INFORME DE CONTROL CONCURRENTE
N° 13-2022-OCI/0335-SCC

CONTROL CONCURRENTE
MUNICIPALIDAD PROVINCIAL DE CASMA
CASMA – CASMA – ANCASH

EJECUCIÓN DE LA OBRA:
“MEJORAMIENTO Y AMPLIACIÓN DEL SERVICIO DE
EDUCACIÓN PRIMARIA DE LA I. E. N° 88119 DEL CC. PP.
CARRIZAL, DISTRITO DE CASMA, PROVINCIA DE CASMA,
DEPARTAMENTO DE ÁNCASH”

IMAGEN N° 18
DETALLE DE PORTÓN METÁLICO DE PLANO RD-04

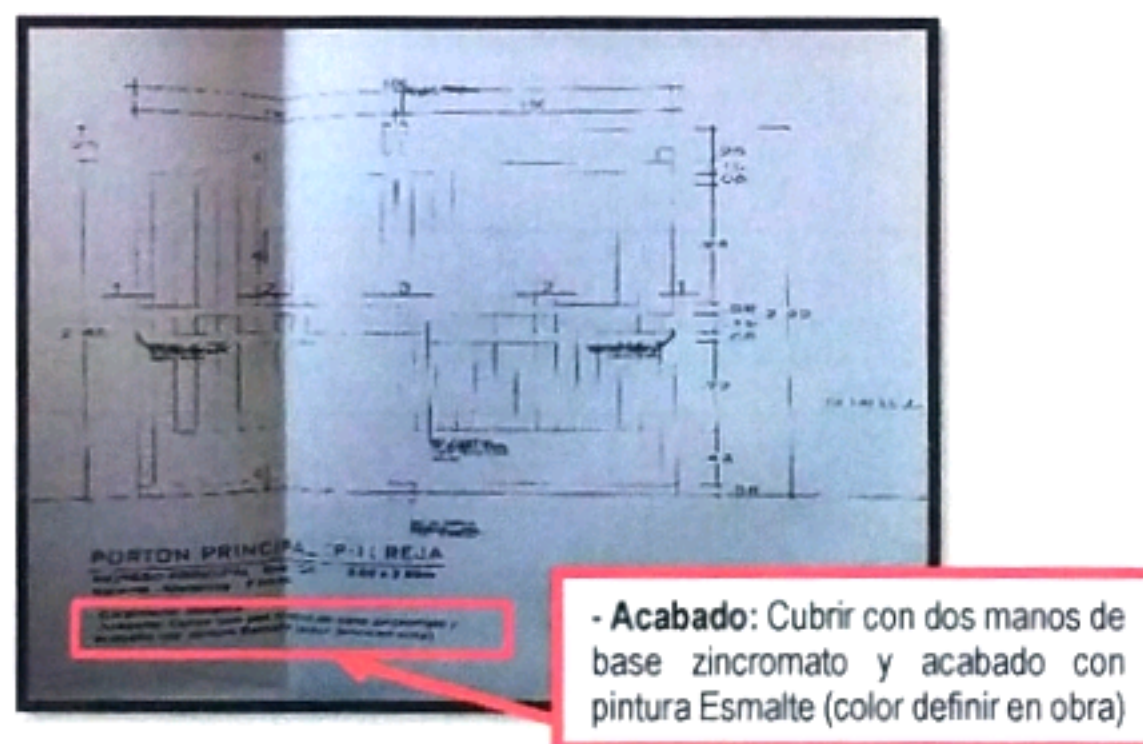
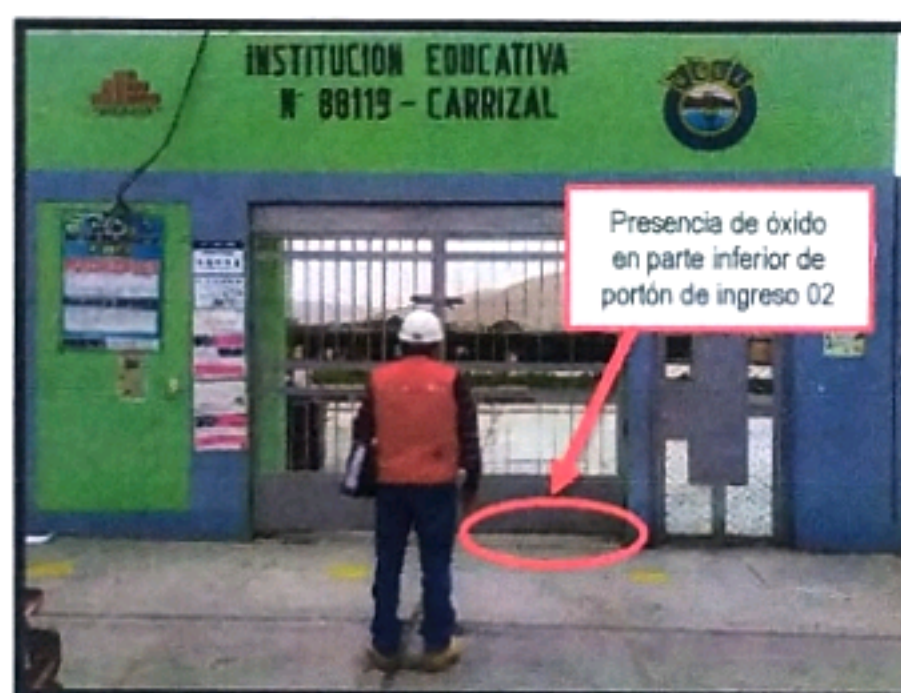
La comisión de control observó que no se había cumplido con lo presentado en el plano de replanteo "RD-04 Detalle módulos – Detalle de puertas" concerniente al acabado de la estructura ya que en la actualidad presentan oxidación los portones metálicos de ingreso 01 y 02.

La situación expuesta posibilitó el desgaste de los portones y puerta metálicas que, al no tener la protección y pintura adecuada propuesta, presentan oxidación.

IMAGEN N° 22
PUERTA METÁLICA DE INGRESO 02

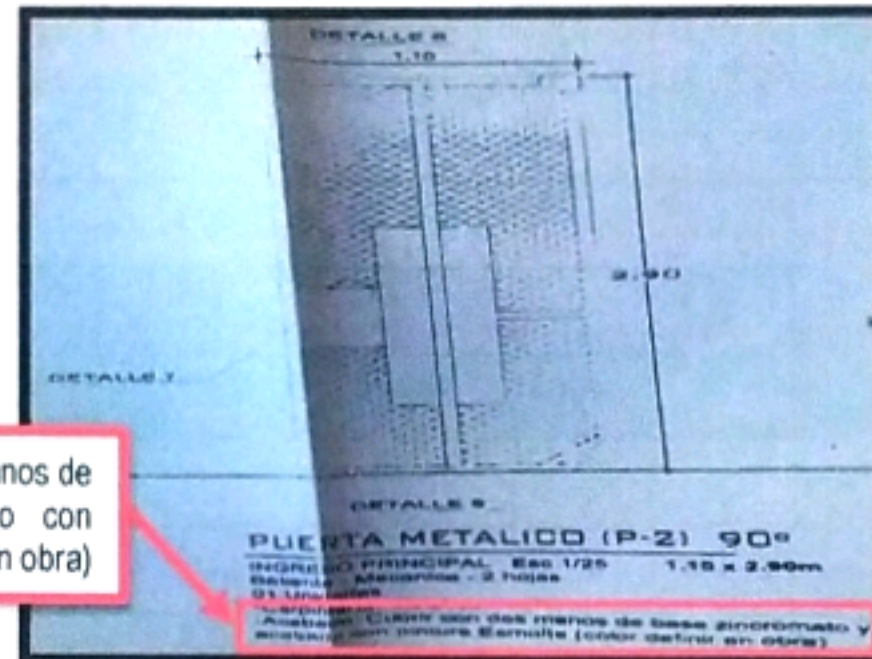
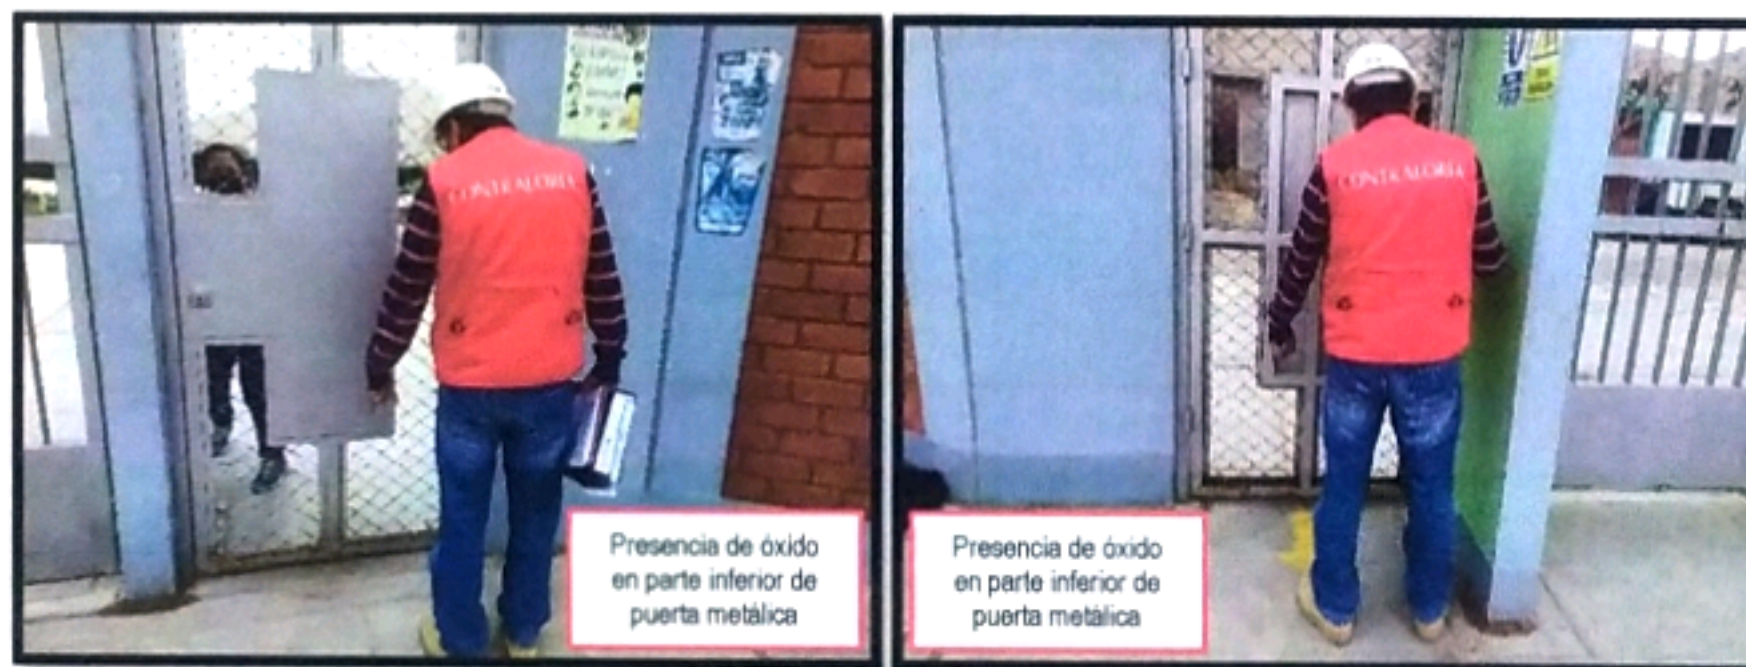
De la única puerta metálica de ingreso, se observó que no cumple con la especificación de acabado tal como indica el plano de replanteo "RD-04 Detalle módulos – Detalle de puertas" porque también presenta óxido y además algunas bisagras están sin seguro; esto cuando, en la valorización n.° 6 (correspondiente al mes de marzo de 2021) se presenta el metrado de dieciséis (16) piezas de bisagras hecho en obra (lo solicitado para las puertas metálicas). Las situaciones antes mencionadas ocasionarían un desprendimiento de las puertas.

- **Acabado:** Cubrir con dos manos de base zincromato y acabado con pintura Esmalte (color definir en obra)

IMAGEN N° 26
ESTRUCTURA DE DRYWALL SOBRE LAS PUERTAS

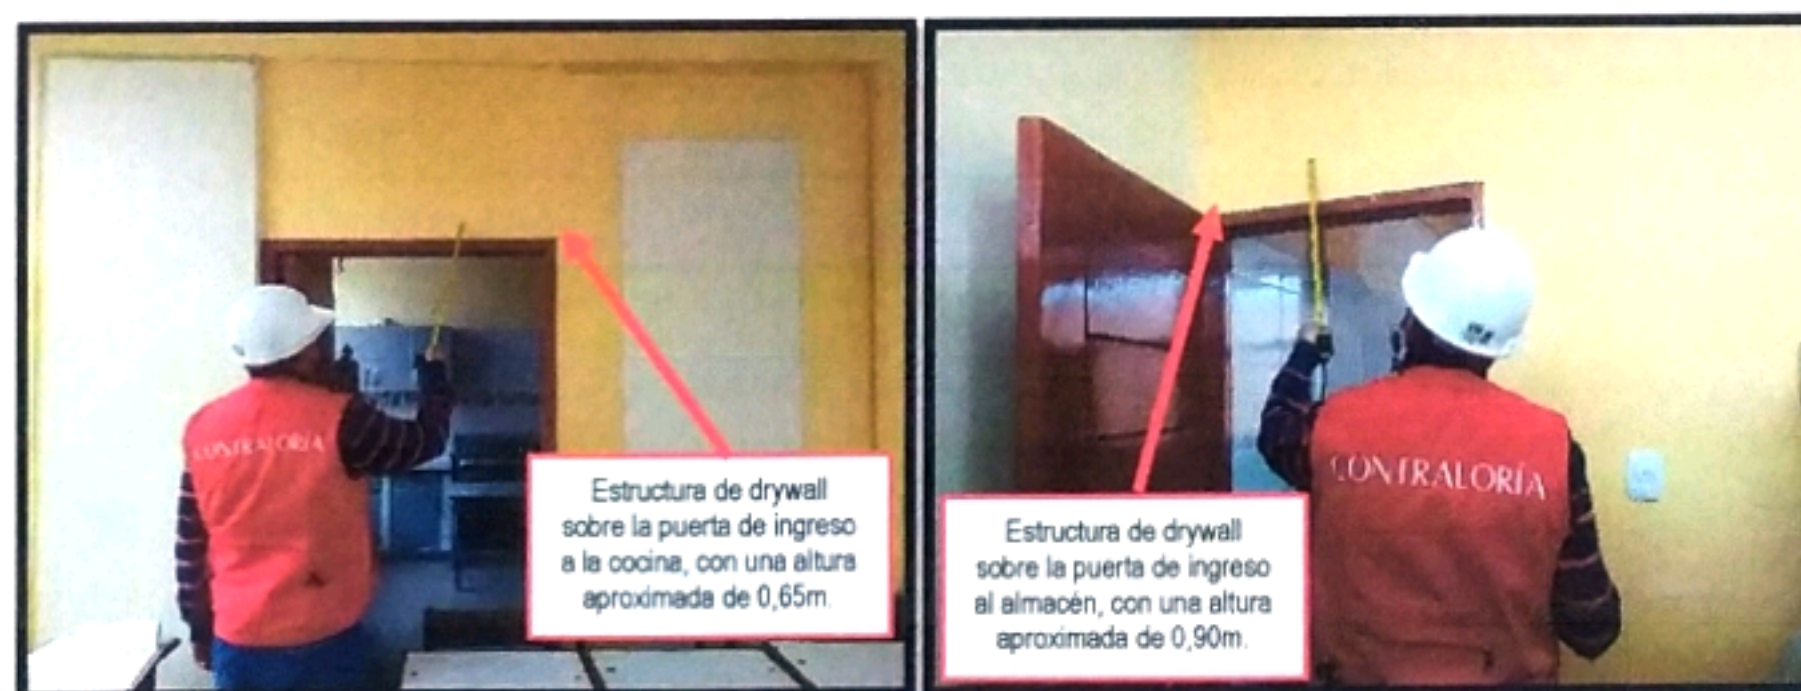
La comisión de control observó que sobre la puerta de ingreso al almacén de la biblioteca (pabellón "A") y sobre la puerta de ingreso a la cocina y la puerta de ingreso al almacén (pabellón "B"), se ha colocado una estructura de drywall con una altura aproximada de 0,60m., 0,65m. y 0,90m. respectivamente, situación que difiere a lo contemplado en el expediente técnico y a los planos de replanteo del expediente de liquidación.

El no contar con la estructura completa del muro expone el no cumplimiento total de la partida de muro de ladrillos, situación que evidencia un metrado no ejecutado pero valorizado y reconocido.

IMAGEN N° 27
PUNTOS DE ANCLAJE EN EL ÉCRAN

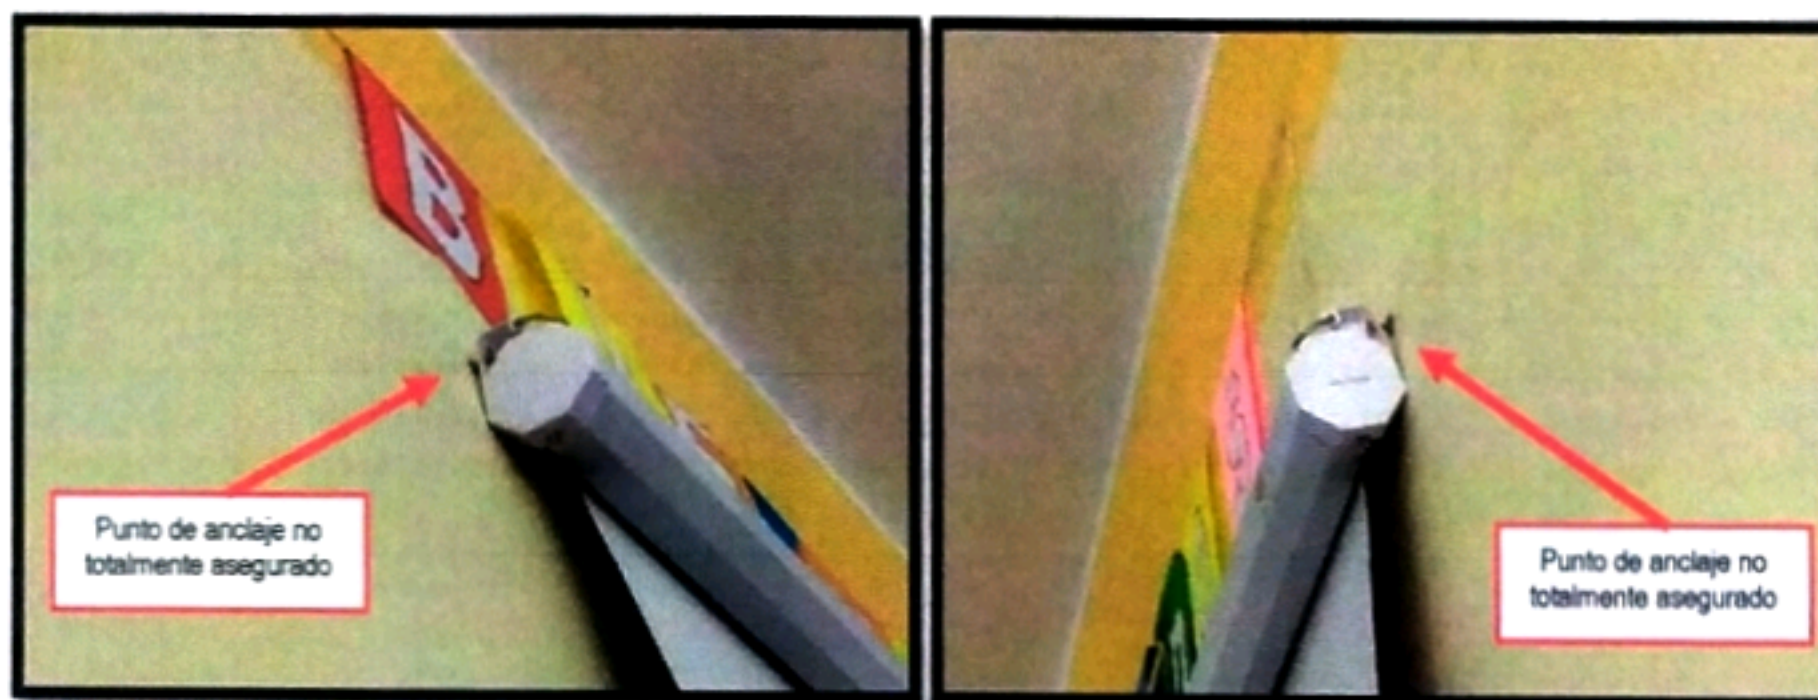
Finalmente, se apreció que los écrans de las aulas "1" y "2" no estaban bien fijados en sus puntos de anclaje y con eso podría conllevar a su desprendimiento, situación que afectaría su vida útil y posibilitaría accidentes.
